主驾底支架对比	
现状态	新增状态
<p>SHT0016014 宽车主驾驶底部支架焊接总成 SHT0017824 宽车副驾底部支架焊接总成</p> 	<p>SHT0017897 主驾驶底部支架焊接总成</p>

◆ 新开零部件 SHT0017897 主驾驶底部支架焊接总成 SHT0018099(电泳号)

副驾底支架对比

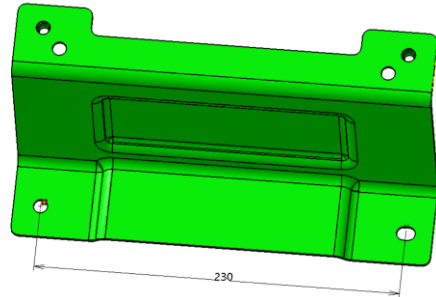
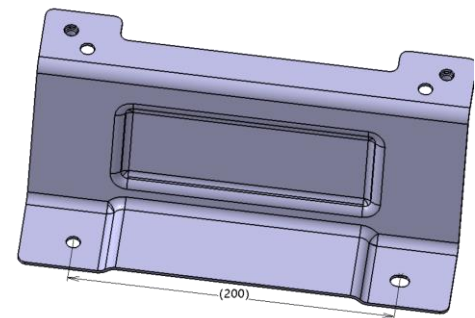
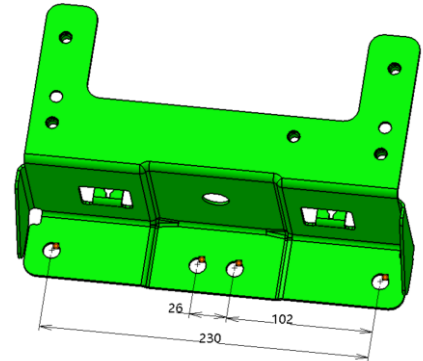
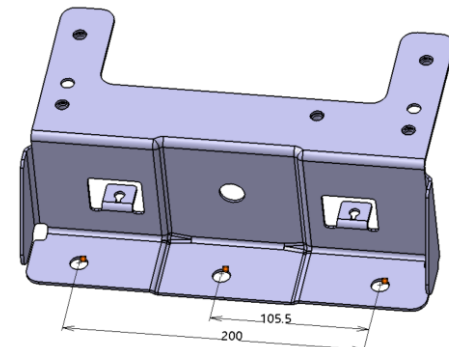
在宽车主驾底部支架焊接总成SHT0016014基础上优化

序号	零部件编号	零部件名称	材料	图片	备注	价格
1	SHT0017890	主驾底支架前侧钣金	SPFH590		成型模沿用 冲孔模重新开	
2	SHT0017891	主驾底支架后侧钣金	SPFH590		成型模沿用 冲孔模重新开	
3	SHT0017892	主驾底支架左侧钣金	SPFH590		成型模修模 冲孔模重新开	
4	SHT0017893	主驾底支架右侧钣金	SPFH590		成型模修模 冲孔模重新开

◆ 对比

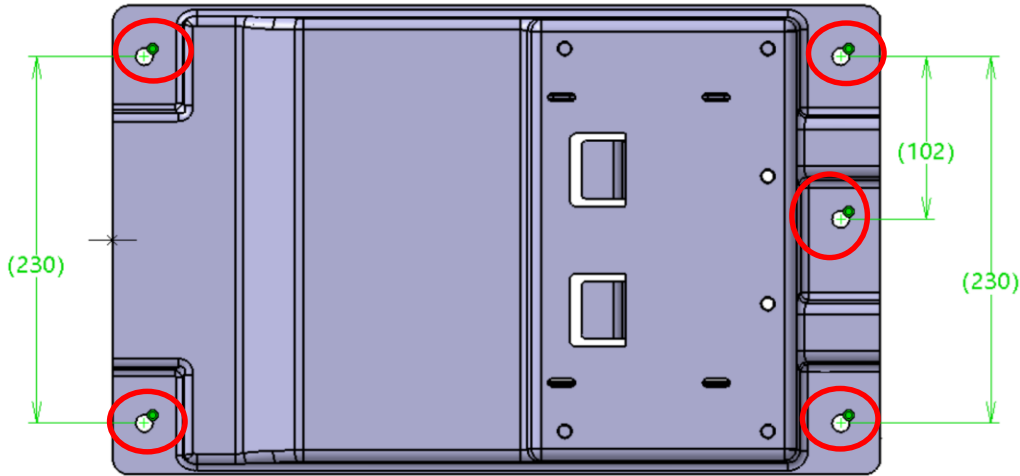
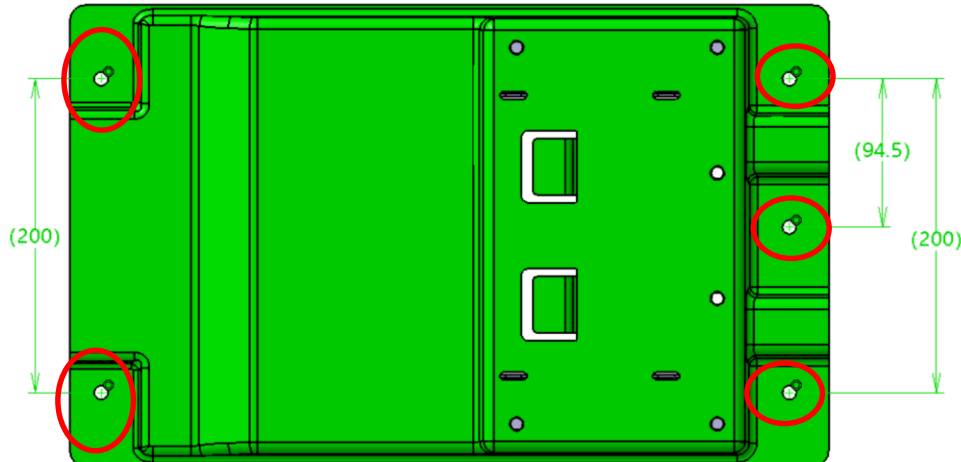
更改前	更改后
<p>SHT0016148-宽车主驾驶左侧钣金 SHT0016149-宽车主驾驶右侧钣金</p> 	<p>SHT0016148-宽车主驾驶左侧钣金 SHT0016149-宽车主驾驶右侧钣金</p>  <p>前后侧翻边加宽12mm, 同时调整安装孔相对位置</p>
<p>SHT0016145-宽车主驾驶前侧钣金</p> <p>安装孔档距230mm</p> 	<p>SHT0017890-主驾底支架前侧钣金</p> <p>安装孔档距200mm</p> 
<p>SHT0016146-宽车主驾驶后侧钣金</p> <p>4个安装孔 安装孔档距230mm</p> 	<p>SHT0017891-主驾底支架后侧钣金</p> <p>3个安装孔 安装孔档距200mm</p>

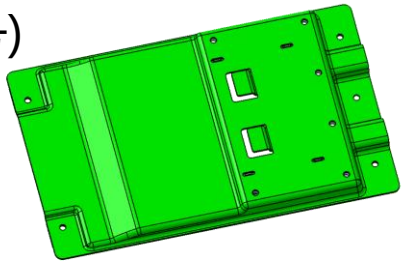
更改前	新增状态
<p>A668100000007（SHT0016629） A6宽车副司机座椅底支架总成</p> 	<p>A668100000147（SHT0017898） 副司机座椅底支架总成</p>

在A668100000007 (SHT0016629) A6宽车副司机座椅底支架总成 基础上优化

序号	零部件编号	零部件名称	材料	示意图片	备注	价格
1	SHT0017894	副驾底支架上板	SPFH590		成型不变，冲孔重开	
2	SHT0017895	副驾底支架左下板	SPFH590		重新开发	
3	SHT0017896	副驾底支架右下板	SPFH590		重新开发
